8639

Resolución de la directora general de Armonización Urbanística y Evaluación Ambiental por la que se formula la declaración de impacto ambiental del Proyecto de Agrupación Fotovoltaica Cas Pobre I y II, ubicada en el polígono 6, parcela 270, término municipal de Marratxí (exp. 266A/2024)

La declaración de impacto ambiental del Proyecto de Agrupación Fotovoltaica Cas Pobre I y II, ubicada en el polígono 6, parcela 270, término municipal de Marratxí, en los siguientes términos:

Imagen 5. Emplazamiento de las alternativas de ubicación analizadas. (A1- naranja, A2 – verde y A3 – azul)

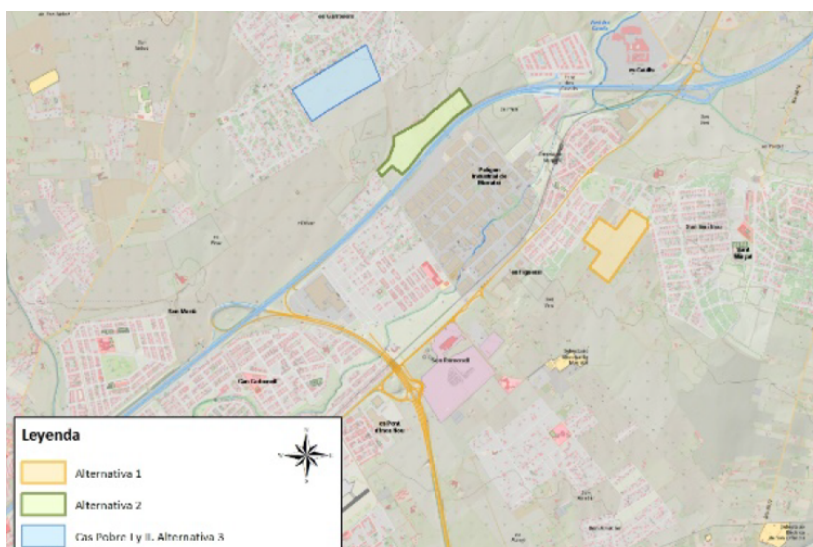
Se considera que la alternativa seleccionada no ha sido justificada objetivamente desde el punto de vista de afecciones, y tampoco ha sido realizada de acuerdo con lo establecido por la normativa ambiental, es decir, mediante una metodología objetiva de análisis global multicriterio que tenga en cuenta factores ambientales, sociales y económicos. Así mismo, hay que indicar que:

- En cuanto a la aptitud fotovoltaica, aunque la alternativa 2 también tiene una aptitud alta, su puntuación se ve penalizada por mostrar una reducida área (3.700 m²) en aptitud mediana. No obstante, teniendo en cuenta la localización de esta área residual mediana en una esquina de la parcela, parece que la calificación de aptitud no sería un factor limitante a la hora de poder diseñar la agrupación dentro de la gran extensión restante con alta aptitud.

- De la variable vegetación, parece que la puntuación asignada a las alternativas 2 y 3 derivaría de la mayor o menor proximidad de hábitats de interés comunitario, sin que en ninguna de ellas la instalación proyectada ocasione una afección. Como resultado de lo indicado, se considera que el valor asignado a ambas debería ser similar.

- Para los espacios naturales, la puntuación se establece sobre la base de su mayor o menor distancia al parque proyectado, sin que sobre éste haya realmente una afección directa o su proximidad sea tal que pueda derivarse en alguna. Hay que tener en cuenta que el espacio natural más próximo analizado se localiza a más de 3,5 km.

- En cuanto a la variable proximidad de parques fotovoltaicos, se observa que las distancias analizadas de proyectos fotovoltaicos existentes en los alrededores son superiores a las reales en el caso de: la agrupación fotovoltaica Es Garroners (670 m aprox. Frente a los 1.021 m analizados), la agrupación Son Frau y Son Nebot (965 m aprox. Frente a los 1.306 m analizados) o el PFV Son Frau de Dalt (del que se prevé una futura ampliación tal y como se informa en la página web de la Dirección General de Energía y Cambio Climático). En este punto, en lugar de valorar una distancia media a la hora de dar puntuación a las diferentes alternativas de

ubicación analizadas, se considera que se debería haber tenido en cuenta las distancias reales respecto de instalaciones fotovoltaicas próximas, tanto en tramitación como ejecutadas.

- No se ha tenido en cuenta la variable de afección a población para la justificación de la alternativa seleccionada. En este punto debería haberse tenido en consideración el hecho de que la instalación proyectada limita por 3 de sus 4 lados con una zona urbanizada (Es Garrovers).

Teniendo en cuenta lo expuesto parece que, para las alternativas 2 y 3, el índice de impacto total debería ser similar o incluso mayor para la alternativa 3 dada su proximidad a un área de población.

Imagen 12: Ubicación de los pozos de abastecimiento a población próximos a la parcela objeto de proyecto.

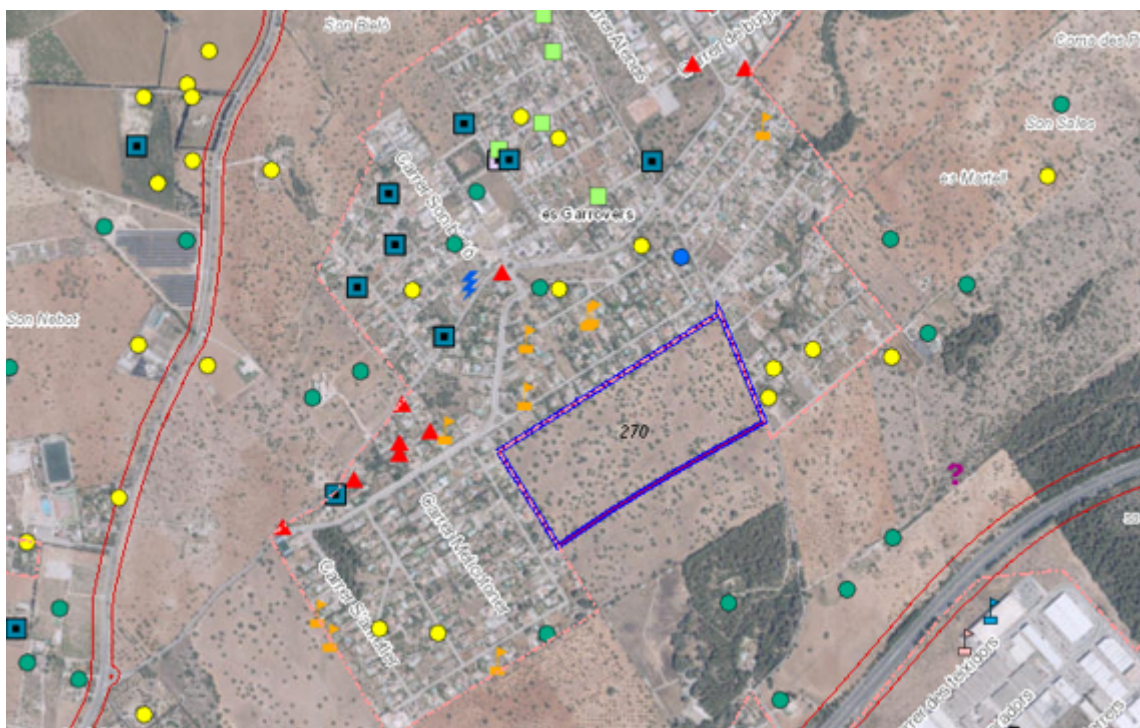
Por lo que respecta al ámbito de las aguas subterráneas, hay que tener en consideración que el uso de aguas regeneradas previsto para el riego de la barrera vegetal requiere, según lo establecido en el artículo 76 del Real Decreto 49/2023, de 24 de enero, de aprobación del Plan Hidrológico de las Illes Balears, informe previo favorable de la Administración Hidráulica dado que una parte de la parcela se localiza dentro del perímetro de restricciones máximas (10-250 m) de un pozo de abastecimiento. población.

Imagen 13: Ubicación de parques en proyecto (verde) y en producción (azul)

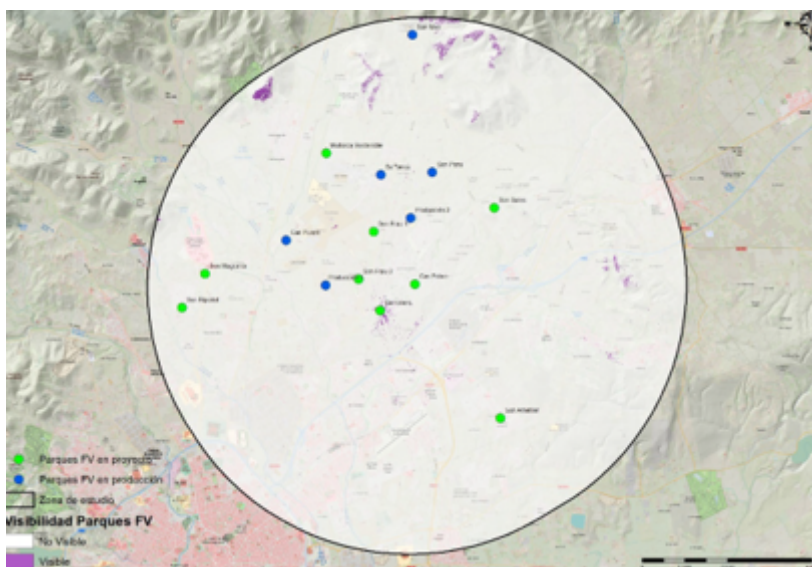
No obstante lo indicado, analizada la imagen que da la herramienta IdeIB para el año 2024 y trasladada en ella la información de la que dispone el Servicio de Evaluación Ambiental, se hacen las siguientes observaciones:

a) Para un radio de 6 km de la agrupación proyectada, se localizan un total de 8 instalaciones fotovoltaicas ejecutadas, 6 proyectos fotovoltaicos con DIA favorable y otros 4 proyectos más en fase de tramitación ambiental.

Imagen 14 y 15: Ubicación de instalaciones fotovoltaicas ejecutadas (azul), con DIA favorable (verde) y en tramitación (amarillo) para radios de análisis de 6 km y 3 km respectivamente.

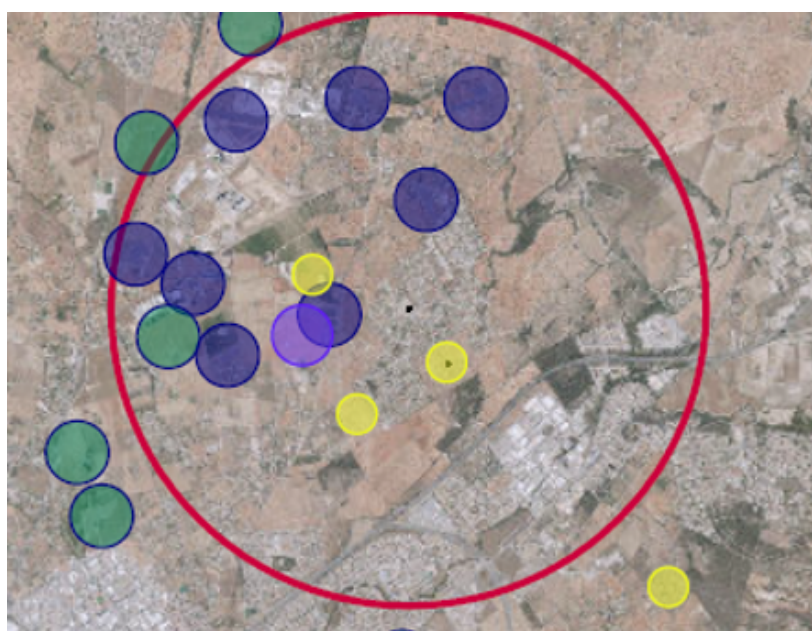
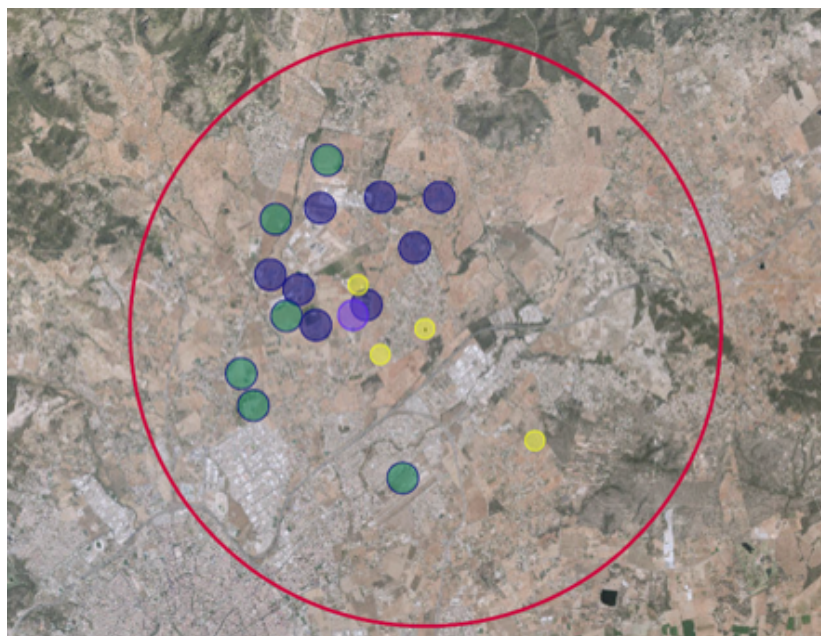
b) Para un radio de 3 km respecto del núcleo de la urbanización Es Garrovers - Son Daviu, el número de instalaciones fotovoltaicas ejecutadas y otras con DIA favorable es de un total de 10, sin tener en consideración las 3 que se encuentran actualmente en fase de tramitación ambiental.

muchas de ellas se caracterizan por confrontar directamente con la parcela proyectada. Así mismo, dada la implantación proyectada para los dos centros de maniobra y medida (CMM 1 y CMM 2), resulta patente su visibilidad desde un tramo del camino de Montaña.

Imagen 16: Trazado alternativo de la línea de evacuación.

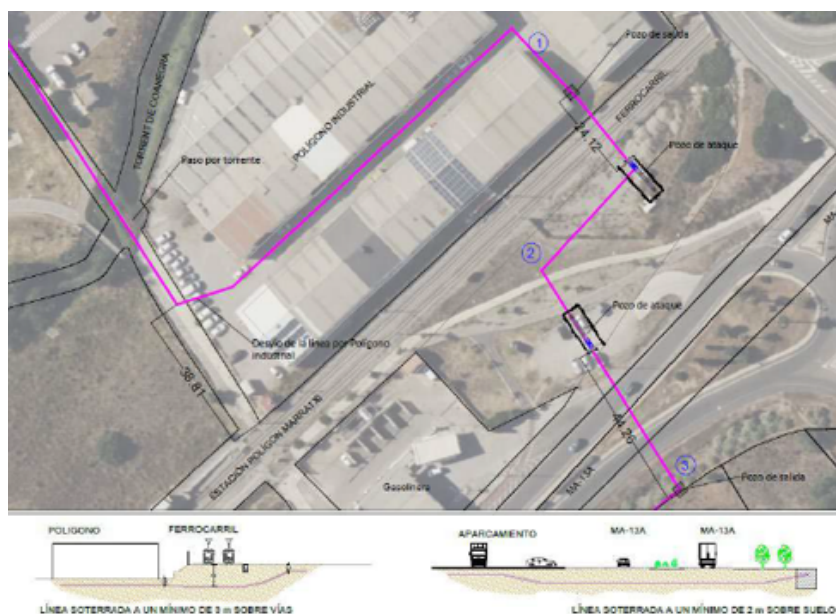
De la alegación a un nuevo trazado de línea de evacuación (que transcurriría por el interior de polígono industrial), cabe indicar que no resulta procedente en el momento de audiencia previa a la formulación de declaración de impacto ambiental una modificación de la trayectoria inicialmente proyectada la cual debería ser, como mínimo, objeto de nuevas consultas y petición de informe a las administraciones afectadas o, incluso, nueva fase de información pública en vista de los cambios introducidos. Así mismo, se ha observado que una parte de la nueva trayectoria proyectada no discurre por camino existente.

- Aunque el informe de SFM indica la posibilidad condicionada de una nueva propuesta de trazado, la Dirección General de Movilidad ha informado desfavorablemente por la inviabilidad técnica del trazado de evacuación proyectado para interferir con las obras de supresión del paso a nivel y con servicios existentes, con riesgo de afectación al servicio ferroviario. Por otra parte, hay que indicar que no resulta procedente en el momento procedimental de formulación de la DIA proponer una modificación de la trayectoria inicialmente proyectada, la cual debería ser, como mínimo, objeto de nuevas consultas y petición de informe a las administraciones afectadas o, incluso, de nueva fase de información pública en vista de los cambios introducidos. Así mismo, se ha observado que una parte de la nueva trayectoria proyectada no discurre por camino existente.
